Podzielnia Pracy Usług Kominarskich  
w Gdańsku  
REJONOWY ZAKŁAD KOMINIARSKI Nr 18  
82-300 ELBLĄG  
ul. Brzeska 35A ☎ 55 234 85 87

## Wejście Warszawska-131B/1

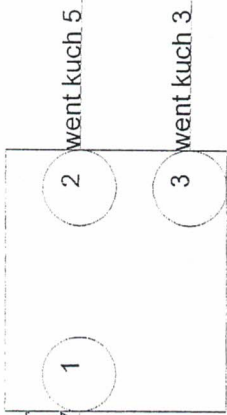
- przewody zostały oczyszczone
- przewody drożne
- należy wymienić nasadę kominową na przewodzie nr-4 na nową z zachowaniem przekroju i izolacji cieplnej
- środkowa część nasady musi być wykonana z rury wysokotemperaturowej

- 1-brak drabiny do wylazu
- 2-przewód nr 4 należy podwyższyć oraz zamontować rotowentylator
- 3-mieszkania od nr-1 do nr-9 należy zapewnić stały zewnętrzny dopływ powietrza do pomieszczeń w celu zapewnienia prawidłowych ciągów kominowych
